# **CIRCULAR N° 1**

## **OBRA: CONSTRUCCION PISTA DE ATLETISMO Y REFUNCIONALIZACION GIMNASIO “COMPLEJO PARQUE BERDUC” – PARANA – DEPARTAMENTO PARANA.**

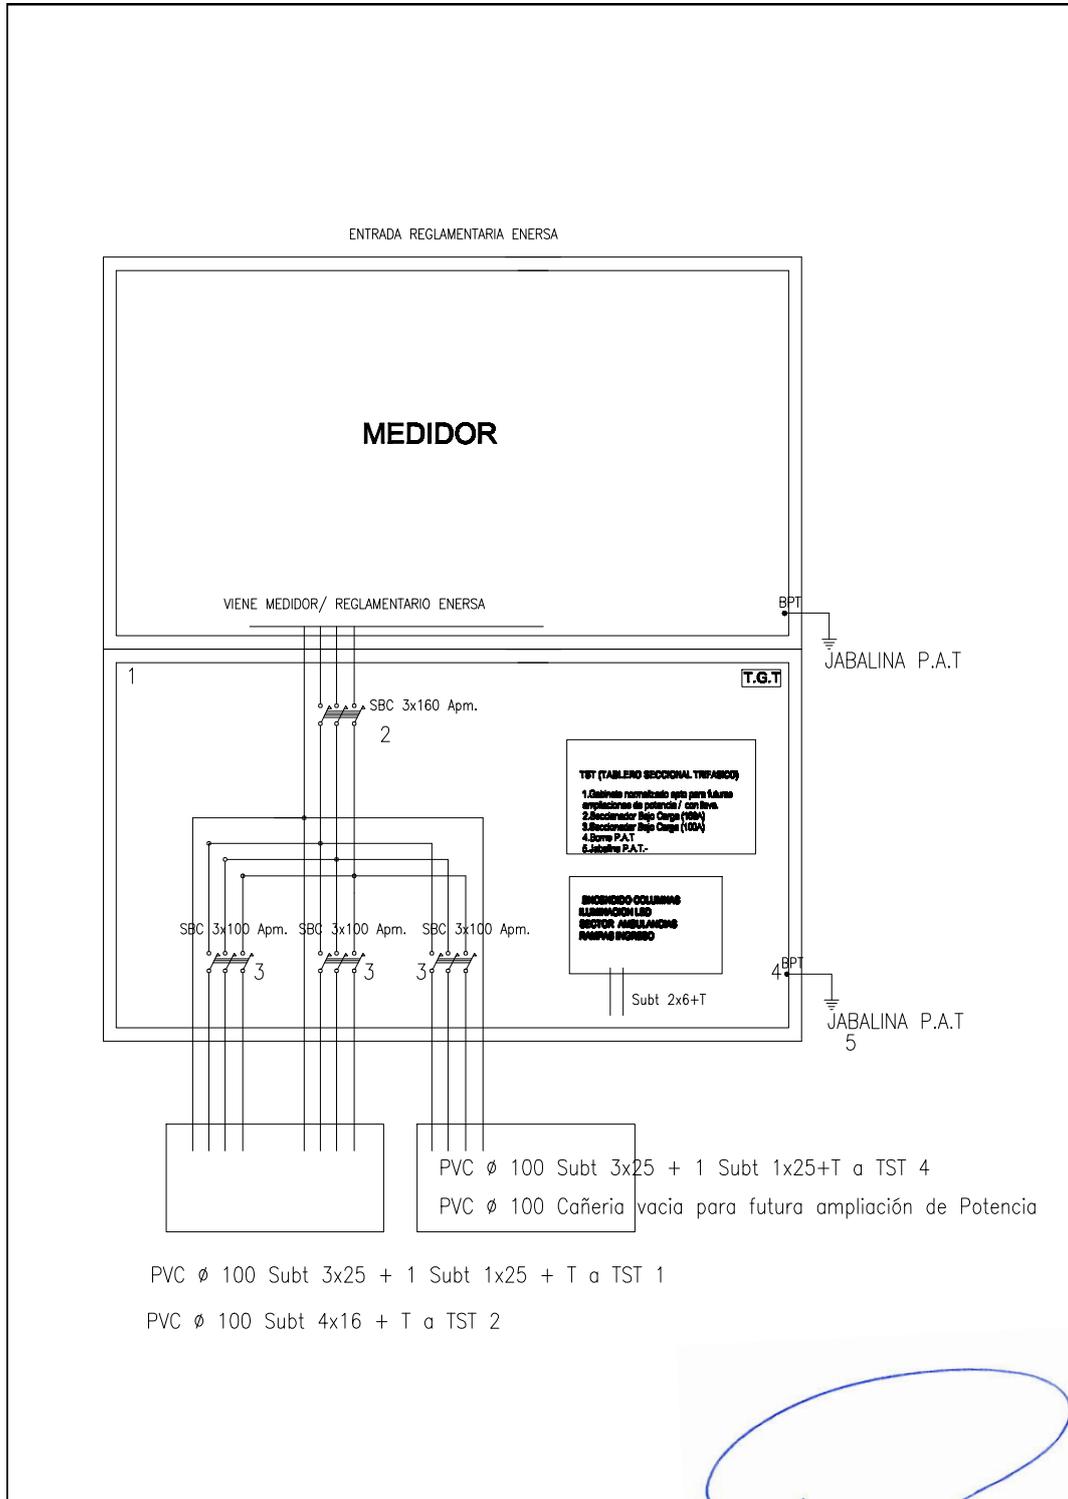
El TGT se encuentra en el compute, se agrega como anexo a esta nota el plano con la ubicación del mismo.
